**DELIBERATION DU CONSEIL MUNICIPAL
SEANCE DU 6 mars 2025**

URBANISME - Avis de la commune de Gentilly sur le Plan Local d'Urbanisme Intercommunal valant zonage pluvial, arrêté par l'Établissement Public Territorial Grand-Orly Seine Bièvre le 17/12/2024.

Liste des observations/demandes de modifications sur le projet de PLUi Grand Orly Seine Bièvre

COMMUNE DE GENTILLY

GEN84

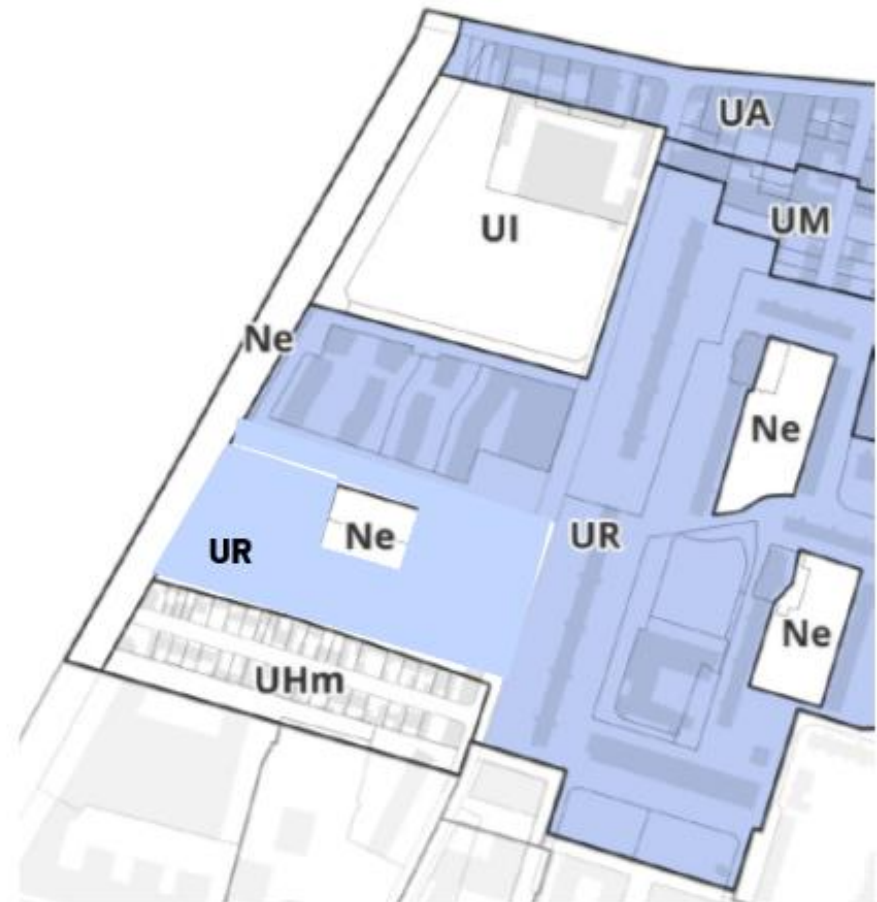
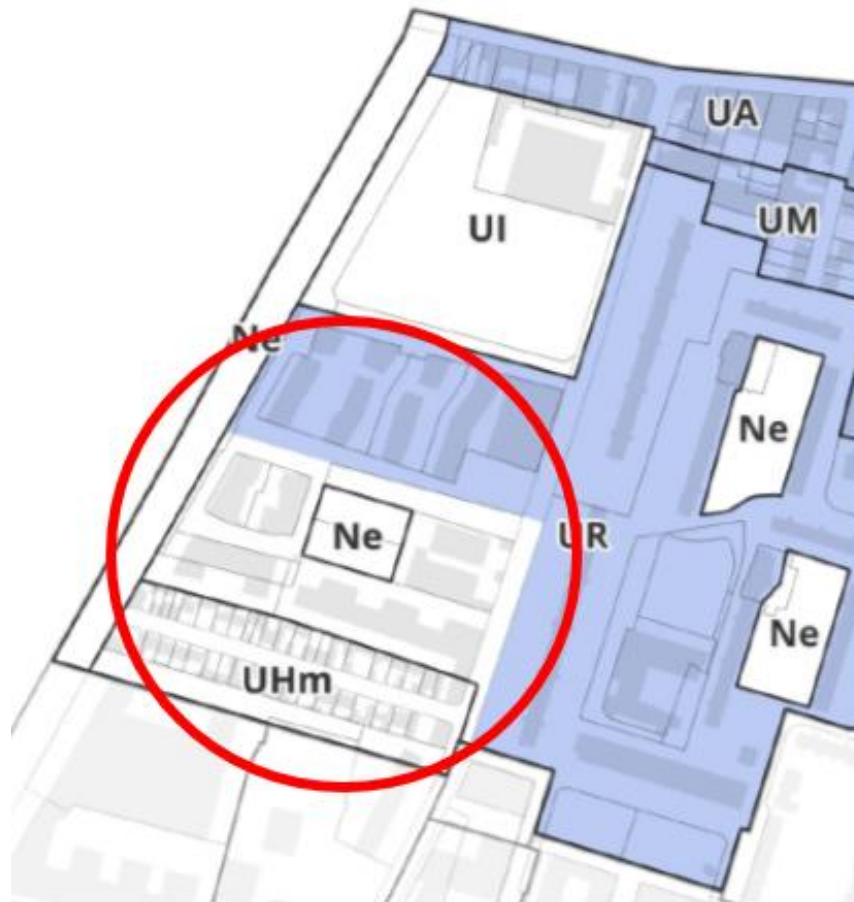
Numéro de la remarque	Dispositions/secteur concerné	Proposition de modification (pour le PLUi approuvé) Les modifications de texte souhaitées apparaissent en rouge rouge-barré	Justification de la modification	Pièce jointe
GEN84	Plan de mixité Gentilly	Le périmètre d'application de la zone UR a été amputé sur le secteur Chaperon Vert, entre le mail des Tilleuls et la zone pavillonnaire UHm. Il est sollicité la correction de cette erreur.	Erreur matérielle	Voir « PJ GEN84 »
